Bijlage 2

Reactie op voorstellen internetconsultatie en bewonersdelegatie Lelystad Airport

LUCHTVERKEERSLEIDING
NEDERLAND

Figuur 2-2 Geconsulteerde ontwerp sector 1 bij zuidwestelijk baangebruik

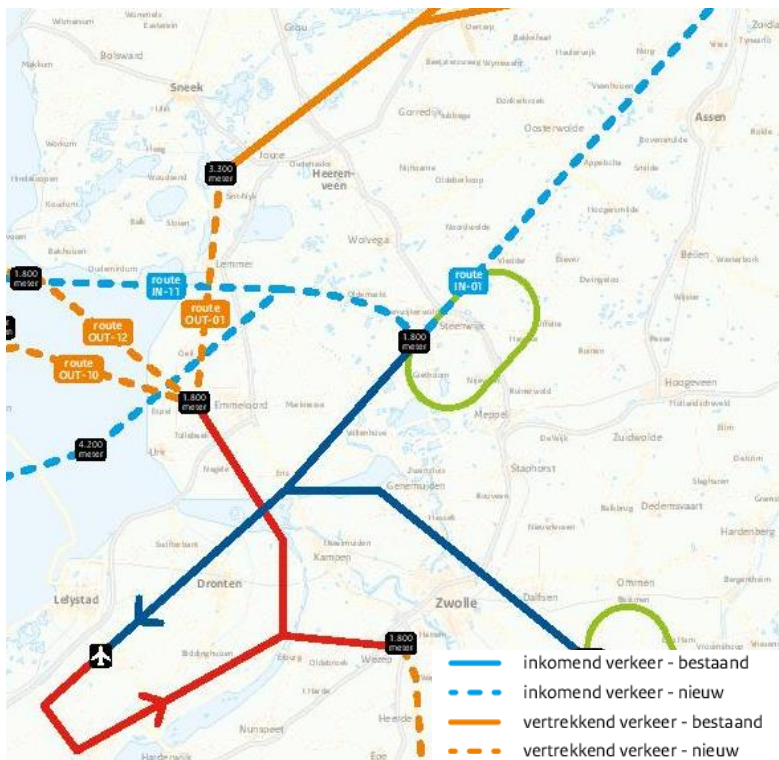
Voorgesteld is voor IN-01 Continuous Descent Approach (CDA/CDO) toe te passen vanaf FL180, waarbij het verkeer ter hoogte van IAF Noord op FL060 uitkomt.

Gevraagd is te onderzoeken of de IAF hoger kan worden aangevlogen dan FL060.

Gevraagd wordt vanaf IAF Noord ook CDA's toe te passen. Als argumentatie wordt gegeven dat afhankelijk van de baan die wordt aangevlogen hogere flight levels mogelijk zijn en in glijlandingspatroon door te dalen. Er wordt beargumenteerd dat voor baan 05 FL090/FL100 (2.700m/3.000m) haalbaar is, voor baan 23 FL070/FL080 (2.100m/2.400m).

De bewonersdelegatie adviseert te onderzoeken of OUT-01 verlegd kan worden zodat deze over het IJsselmeer komt te liggen en Lemmer wordt ontlast.

Het volledig ontwerpen van de route als CDA is niet mogelijk, omdat een vlucht die een CDA uitvoert in zijn dalprofiel gebaseerd is op een ononderbroken, onverstoorde daling. Dit vereist dat het gebied vanaf de hoogte waarop de daling wordt ingezet tot de hoogte van de Initial Approach Fix (IAF) vrij is van ander verkeer. Dit is in het geval van de route naar IAF Noord een dusdanig groot gebied waar veel Schipholverkeer vliegt dat deze onverstoorde nadering niet kan worden gegarandeerd. Hiermee kan interferentie met Schiphol verkeer optreden. Echter, als ander verkeer vanaf of naar bijvoorbeeld Schiphol dit toelaat, zal in de praktijk wel zo veel mogelijk in glijvlucht gevlogen worden. Het hoofddocument bevat een uitgebreide toelichting op het toepassen van Continuous Descent Approaches.

Het verhogen van IAF Noord is niet mogelijk omdat hiervoor de NM TMA B verhoogd moet worden en dit een aanpassing van Amsterdam CTA East 1 vergt. Deze laatste begint op FL065

Er wordt aangegeven dat er een CDA vanaf de IAF vanaf FL090/FL100 of FL070/FL080 uitgevoerd zou kunnen worden. Deze levels liggen echter in de Amsterdam CTA East 1, die een ondergrens heeft van FL065, bij de IAF Noord is de vlieghoogte FL060. Hierdoor kan er geen CDA plaatsvinden op de voorgestelde hoogtes.

Een nadering naar baan 23 is evenwel bijna een continu dalend pad vanaf IAF Noord naar de baan en benadert dus een CDA. Een nadering naar baan 05 benadert niet het vliegen van een CDA, omdat deze onder de Schiphol TMA1 moet blijven en dus een horizontaal segment heeft.

Het voorstel IN-01 iets te verschuiven naar het westen is mogelijk en is verwerkt in het routeontwerp. Lemmer komt daarbij vrij te liggen van de route. De vertrekroute vanaf Lelystad over Friesland voor verkeer met noordelijke bestemmingen is zodanig ontworpen dat deze vrij ligt van de Schiphol verkeersstromen. Hierdoor is het mogelijk dat vliegtuigen sneller stijgen dan de hoogtes die op de kaart (Figuur 2-2) zijn aangegeven. Juist doordat de route van Lelystad pal naar het noorden gaat, kan het verkeer sneller klimmen.

Het verschuiven van de route naar het oosten heeft naar verwachting geen positief effect op het beperken van geluidhinder. Bij verschuiving komt het vertrekkend verkeer namelijk dichterbij de verkeersstromen van en naar Schiphol en moet er langer laag worden gevlogen boven Friesland. Dit levert meer hinder op voor andere bewoners, omdat het verkeer minder snel kan klimmen en dus langer laag vliegt. Daarom is gekozen voor een verschuiving naar het westen. Opgemerkt wordt dat na het exitpunt bij Emmeloord onbeperkt geklommen kan worden, er is hier dus geen hoogter restrictie voor verkeer richting sector 1.

Figuur 2-3 Geconsulteerde ontwerp sector 2 bij zuidwestelijk baangebruik

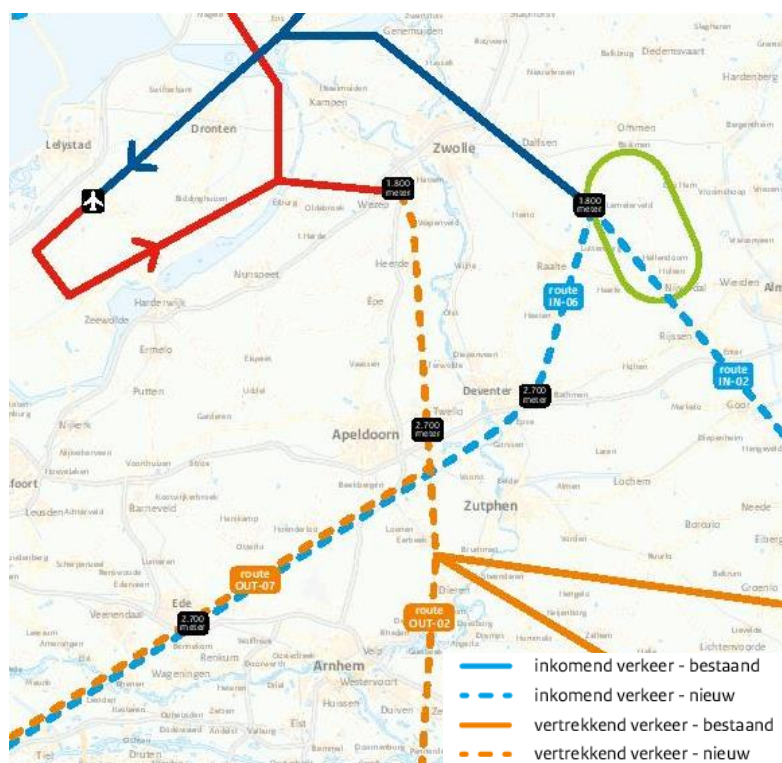
Gevraagd is voor IN-02, net als voor IN-01 CDA's te realiseren. Het voorstel is daarbij bij IAF Zuid de hoogte van FL060 (1.800m) los te laten, en hier FL100/FL110 (3.000m/3.300m) toe te passen. Beargumenteerd wordt dat deze aanpassing sowieso nodig is omdat de daling vanaf RKN FL180 (5.500m) anders een te steil dalprofiel oplevert. Hinder als gevolg van lage vliegroutes bij Zwolle (Stadshagen) wordt hiermee beperkt.

In aanvulling op het toepassen van CDA's voor IN-02, adviseert het bewonersdelegatie het inkomende verkeer over het uitgaande verkeer te laten kruisen.

Om de aansluitroute vrij te leggen van het klim- en springgebied van Paracentrum Teuge, wordt voorgesteld het bestaande B+ exit punt te verbinden met de reeds bestaande vertrekroute Eelde SID van baan 23/05 van Eelde. De bewonersdelegatie benoemt in dit kader de volgende kritiekpunten: (1) lang laag vliegen (FL060-FL090), (2) het overvliegen van Wezep, (3) het stijgen (=gasgeven) boven Oene en (4) het 'Teuge' vraagstuk.

Via de internetconsultatie zijn verbeter suggesties ontvangen om de locatie van het eindpunt van de vaste vertrekroute nabij Wezep te verplaatsen in oostelijke richting (dat wil zeggen ten oosten van Heerde) alsmede de locatie van doorklimmen richting Apeldoorn. Aansluitend op dit voorstel zijn er ook voorstellen ingediend die ingaan op de mogelijkheid om over de IJssel of de Rijksweg A50 te vliegen.

Ook voor het verkeer vanuit sector 2 geldt, net als voor het verkeer uit sector 1, dat in de praktijk zo veel mogelijk in glijvlucht gevlogen worden zal worden als de verkeerssituatie dit toestaat (Zie voorstel 2).

Het standaard toepassen van CDA's vanaf IAF Zuid is binnen de uitgangspunten niet mogelijk.

Het huidige dalprofiel vanaf RKN naar IAF Zuid (sector 2) is niet te steil, zoals gesuggereerd wordt. Omdat bij bepaalde weerscondities (zoals flinke meewind) het kan voorkomen dat een vliegtuig boven FL060 uitkomt bij IAF Zuid, is de afspraak gemaakt dat er bij IAF Zuid gevlogen wordt op een hoogte van FL060 of hoger. Verkeer vanuit sector 2 zal in de praktijk vanaf RKN een glijvlucht maken tot een hoogte van FL050 of FL060 bij Zwolle. Dit betekent dat er tussen IAF Zuid en Zwolle niet meer horizontaal hoeft te worden gevlogen voor verkeer uit sector 2.

Het luchtruim bij TMA 3 heeft een ondergrens van FL045, dit houdt in dat het verkeer bij Stadshagen op een hoogte van minimaal 5.000 voet vliegt. In het geconsulteerde ontwerp was voorzien dat het naderend verkeer uit het zuiden bij kruisend verkeer op 3.000 voet boven Stadshagen zou vliegen. Door in die situatie het verkeer horizontaal (met koersinstructies) te separeren, is het mogelijk te allen tijde het naderend verkeer boven Stadshagen op minimaal 5.000 voet te laten vliegen. Dit betekent een significante vermindering van geluid voor Stadshagen en omgeving.

Zoals in de reactie op voorstel 6 is beschreven, zal het inkomend verkeer vanuit sector 2 hoger vliegen boven Zwolle. Hiermee wordt tegemoet gekomen aan een sterke wens vanuit de omgeving. Het voorstel, zoals door de bewonersdelegatie is ingediend, om het inkomende verkeer te laten kruisen boven het uitgaande verkeer is geen optie. Dit conflicteert met de Schipholverkeersstromen.

Het benutten van de Eelde Departure Route (SID 23) is niet haalbaar vanwege interferentie met verkeerstromen op Schiphol en Düsseldorf verkeer. Het vertrekkend verkeer vanaf Eelde (baan 23) vliegt in tegenovergestelde richting van inbound ARTIP-verkeer, klimmend verkeer vanaf Düsseldorf en zware kisten stijgend naar sector 2. Het huidige gebruik van deze route (lage aantallen) geeft nu reeds op die momenten een verhoging van werklast. Dat ene vliegtuig vanuit Eelde heeft namelijk een breed effect op de andere hiervoor genoemde

De illustratie uit de consultatie geeft een schematische weergave van de vliegroute weer. De bochten die gevlogen worden waren nog niet ingetekend. In het definitieve ontwerp zijn de vliegpaden vastgesteld, waarbij in dit specifieke geval, invulling is gegeven aan de wens de route oostelijk van Heerde en Oene te leggen.

De locatie van het eindpunt van de vaste vertrekroute pal na Wezep is onderdeel van de aan de Alderstafel bestuurlijk overeengekomen routeset B+. Aan de Alderstafel is bestuurlijk afgesproken dat vliegtuigen minimaal op 1.800 meter het "oude land" bereiken. Vanaf Wezep zijn er twee bochten naar de aansluitroutes; één voor noordoostelijk baangebruik met een korte bocht en één voor zuidwestelijk baangebruik met een ruime bocht, aangezien er een grotere hoek moet worden gevlogen. Gelet op de complexiteit van het luchtruim boven Wezep en de verwevenheid met de routeset B+ is een wijziging in deze route niet in het lopende validatieproces mee te nemen. Er is wel ruimte om samen met de betrokken gemeenten en provincie te verkennen op welke wijze – en met welk tijdsplan – een optimalisatie van de ligging en het gebruik van de route boven Wezep binnen de uitgangspunten van B+ mogelijk is. De ontwerp vraag die hier voorligt leent zich om te komen tot lokale optimalisatie gebruikmakend van de experimenteer ruimte, zoals deze in de Alders-afspraken is voorzien.

Figuur 2-4 Militaire oefengebieden

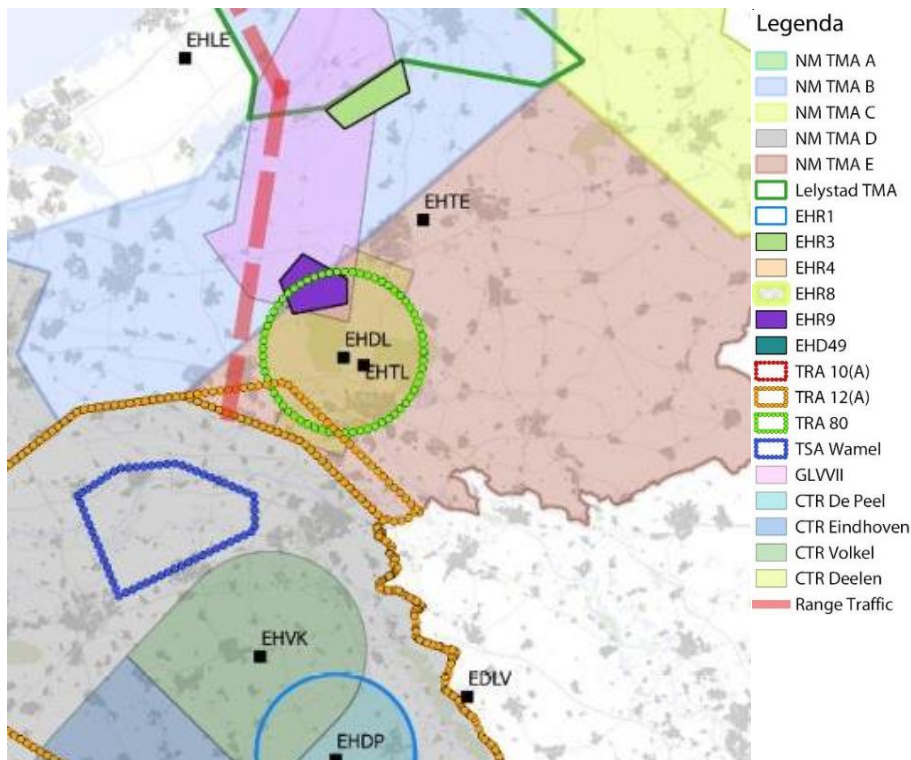
Via de internetconsultatie is gevraagd of routes boven Ede (OUT-07/IN-06) kunnen aangepast, zodat deze niet boven gemeente Ede lopen.

Bij het ontwerp van de routes is rekening gehouden met de ligging van militaire oefengebieden. De route over Ede ligt op deze locatie, omdat deze ten zuidoosten moet liggen van schietgebied Harskamp (EHR 9) en ten noordwesten van oefengebied Wamel (TRA 72) (Figuur 2-4).

Bij Ede wordt op FL090 (circa 2700 meter) gevlogen. Als er gelijktijdig vertrekkend en landend verkeer is boven Ede, wordt er verticale separatie toegepast, met als laagste hoogte FL080 (circa 2400 meter). Er is onvoldoende ruimte om lateraal (horizontaal) te separeren, hiervoor is 5 NM (zeemijl of nautische mijl) nodig.

Verkeer voor zuidelijke bestemming kan alleen in zuidwest Nederland de grens passeren met België. Dit betekent dat vanaf Lelystad op een bepaald moment altijd in zuidwestelijke richting gevolgen dient te worden om bij het afgesproken punt de grens te passeren. Net voor de 'grensovergang' bij België dient het Lelystad verkeer 'in te voegen' in de (veel grotere) verkeersstromen van Schiphol (en Eindhoven en Rotterdam in mindere mate). Dit invoegen kan hier alleen maar op specifieke plekken om geen impact op Schiphol verkeer te veroorzaken. Alternatieve noordelijke en zuidelijker van het huidige route traject boven Ede zijn bestudeerd maar afgefallen.

- Een meer zuidelijke gelegen route is niet mogelijk als gevolg van het civiel vliegverkeer bij Eindhoven en militair vliegverkeer bij o.a. Vliegbasis Volkel en andere militaire gebieden.
- Een meer noordelijke gelegen route is niet mogelijk als gevolg van de lagere hoogte (FL060) wat te dient te worden gerespecteerd boven de noordelijke Veluwe, het naderingsgebied (TMA) van Schiphol en het niet kunnen passeren van militair oefengebied de Harskamp onder alle omstandigheden.

Figuur 2-6 Routewijziging zoals toegelicht in brief Tweede Kamer (Kamerstuk 31 936, nr. 398)

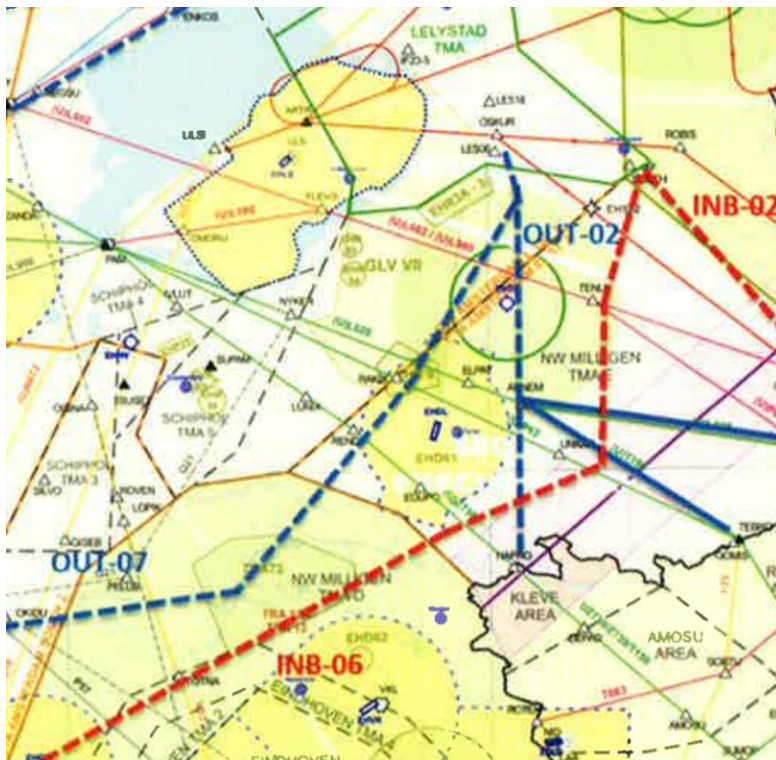
Provincie Gelderland heeft gevraagd een eerder gemaakte routewijziging terug te draaien. In Kamerbrief van 19 september 2017 stelde lenW voor om de inkomende route vanuit het zuiden noordwaarts te verleggen en deze te combineren met de uitgaande route op het traject Apeldoorn – Hoge Veluwe – Ede. De provincie beargumenteert dat hiermee dit ecologisch en toeristisch waardevolle gebied, waar bovendien tienduizenden mensen wonen, onevenredig zwaar belast wordt. Bovendien beargumenteert de provincie dat het bij bepaalde (weers)omstandigheden onvermijdelijk kan zijn om lager te vliegen dan 2700 meter. Daarom is verzocht deze wijziging terug te draaien, en dus weer terug te keren naar de oorspronkelijk voorgestelde inkomende route die was opgenomen in de eerdere routevoorstellen die lenW presenteerde op 21 juni 2017 en 12 september 2017.

Provincie Gelderland heeft gevraagd een eerdere routewijziging terug te draaien. In het routeconcept van 21 juni 2017 was namelijk een conditionele route opgenomen die niet altijd beschikbaar zou zijn vanwege de ligging van militaire gebieden (zie Figuur 2-6). Op 19

september 2017 is de Tweede Kamer ingelicht dat LVNL een oplossing had gevonden voor het conditioneel zijn van deze route, en zijn de twee routes in het concept samengevoegd zodat deze route wel permanent beschikbaar is (Kamerstuk 31 936, nr. 398). Het terugdraaien van deze routewijziging is niet mogelijk vanwege defensiegebieden en de beperkt beschikbare capaciteit van het militaire luchtruim rond Eindhoven.

In de route bij Ede is een alternatieve route mogelijk die, weliswaar ten koste van de flight efficiency, minder over bebouwd gebied loopt. Deze wijziging kan worden opgenomen in het definitieve routeontwerp, waarbij uit de validatie van de routes moet blijken of deze operationeel werkbaar is.

Figuur 2-7 Geconsulteerde ontwerp sector 4 & 5 bij zuidwestelijk baangebruik

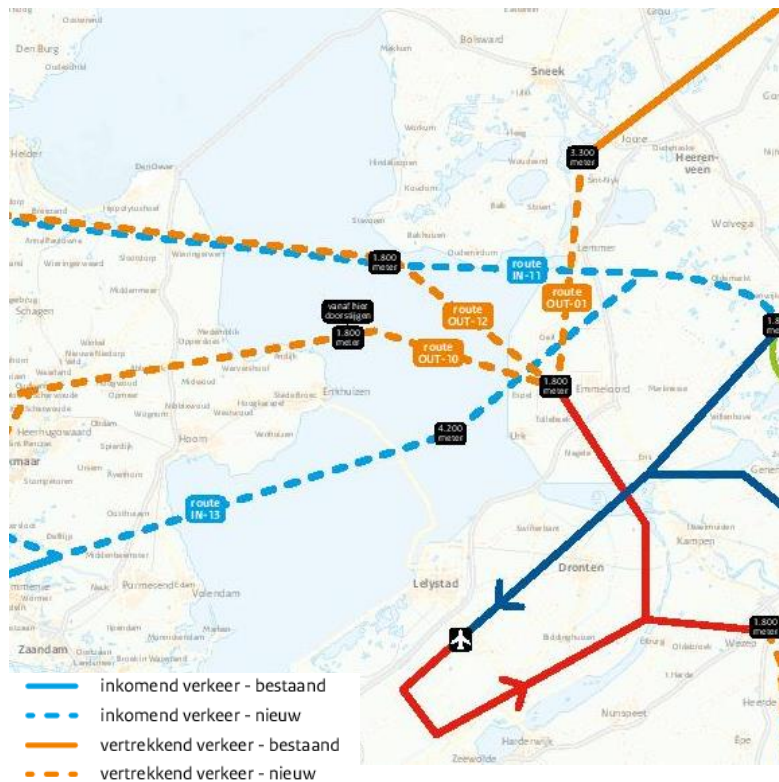
De bewonersdelegatie en de provincie Friesland hebben gevraagd IN-11 op te heffen en IN-13 tot hoofdroute te maken. Aangezien IN-11 langs Friesland en Den Helder loopt, wordt met het opheffen van deze route Friesland en de kop van Noord-Holland ontzien. Bovendien suggereren de bewonersdelegatie en de provincie Friesland om route IN-13 over waypoint SPL (ter hoogte van Schiphol) in plaats van SPY (circa 10 km ten noorden van Zaandam) te leggen en daarnaast de route van Zuid-Friesland naar IAF Noord in een bocht (ARC) te leggen (straal 4 NM) zodat deze in een CDA kan worden gevlogen. Door de provincie Friesland wordt ook voorgesteld om de route bij Zuid-Friesland nog enkele kilometers zuidelijker te leggen.

De bewonersdelegatie heeft de suggestie gedaan OUT-12 op te heffen en OUT-10 tot hoofdroute te maken, zodat de kop van Noord-Holland en Friesland ontzien worden.

Via de internetconsultatie is gevraagd routes OUT-10 en OUT-12 ter hoogte van Noord-Holland te verleggen richting de Waddenzee en/of over dunner bevolkt gebied in Noord-Holland.

De provincie Friesland heeft gevraagd de routes IN-11 en OUT-12 ter hoogte van Zuid-Friesland een paar kilometer te verschuiven in zuidelijke richting.

Het samenvoegen van de routes en het benutten van IN-13 als hoofdroute is niet mogelijk, omdat te veel verkeer daarmee in de civiele sector 1 komt. Dit is onwenselijk, omdat het verkeer hiermee in Schiphol-werkgebied komt, wat invloed heeft op de capaciteit die voor Schiphol geleverd kan worden. Het verkeer van IN-13 gaat over Schiphol verkeer boven Noord-Holland en door naar sector 1 en daalt daarna door in de militaire NM TMA B. IN-11 komt niet in sector 1, en daalt direct in de militaire NM TMA A en vervolgens NM TMA B. Opgemerkt wordt dat er juist gezocht wordt hoe de routes door militair oefengebieden boven de kop van Noord-Holland zoveel en zo hoog mogelijk gebruikt kunnen worden.

Het voorstel om het Schipholverkeer exacte waypoints te laten vliegen is niet realistisch, vanwege de hoge verkeersvolumes die afgehandeld worden. Het vliegen van de route met exacte waypoints vergt daarnaast een aanpassing van de huidige Schipholroutes. Eén van de uitgangspunten voor het ontwerp van de aansluitroutes is dat deze gerealiseerd worden binnen de huidige luchtruimindeling. Daarmee voldoet het voorstel niet aan de uitgangspunten.

In het huidige routeconcept is, na veelgehoord commentaar en ingediende voorstellen, de route geoptimaliseerd zodat de Weerribben grotendeels wordt ontzien. IN-13 bevat nu een grotere bocht richting IAF Noord.

Voor het ontsluiten van verkeer naar het westen en zuidwesten zijn twee routes (OUT-10 en OUT-12) ontworpen, waarbij OUT-12 de preferente route is, maar wel door militair gebied loopt. Als gevolg hiervan is deze route 120 dagen per jaar niet beschikbaar door actief gebruik van militair gebied voor oefeningen. Op dat moment dient de OUT-10 te worden gebruikt (anders is het niet mogelijk verkeer te laten vliegen naar westelijke/zuidwestelijke bestemmingen). De ligging van deze route is zodanig gekozen dat het, ondanks de nabijheid van Schiphol, minimale impact heeft op Schipholverkeer. OUT-10 sector 4 en 5 gaan door de Schiphol TMA. Dit is acceptabel vanwege lage verkeersaantallen en omdat deze route minder interferentie met Schipholverkeer opleveren dan geforceerd Lelystadverkeer buiten de Schiphol TMA houden. Het samenvoegen van de routes zorgt er echter voor dat een onacceptabel verkeersvolume door de Schiphol TMA gaat.

Een route meer noordelijke van Enkhuizen (bij Andijk) is niet mogelijk vanwege de aanwezigheid van militaire oefengebieden. Deze militaire gebieden in de kop van Noord-Holland zijn 120 dagen per jaar actief. Als gevolg hiervan is de route over Den Helder alleen beschikbaar wanneer de militaire gebieden niet actief zijn. Het voorstel de routes naar het noorden te verleggen zodat deze over de afsluitdijk en tussen de Waddeneilanden door gaan, is niet haalbaar vanwege de ligging van militaire oefengebieden boven de Noord- en Waddenzee.

Out 10 kan niet zuidelijker gelegd worden, omdat deze dan nog dichter door een zeer druk deel van het Schiphol-luchtruim komt te liggen. Het verkeer op de route ten noorden van Enkhuizen (bij Andijk) zal echter zo snel mogelijk stijgen door het luchtruim van Schiphol zodat het verkeer van en naar Schiphol zo min mogelijk hinder ondervindt van het Lelystad-verkeer.

Bij het verplaatsen van de route in zuidelijke richting komt deze in de buffer van het verkeersleidingsgebied Schiphol te liggen (Schiphol TMA). Conform internationale standaarden moet het verkeer tenminste 2,5 nautische mijlen vrij zijn van naburig luchtruim (dit is exclusief de navigatienauwkeurigheid van het vliegtuig van 1 nautische mijl). Ter hoogte van Bakhuizen ligt de route op 2,5 nautische mijlen van de Schiphol TMA. Om deze reden is het dus niet mogelijk verder de route naar het zuiden te verplaatsen.
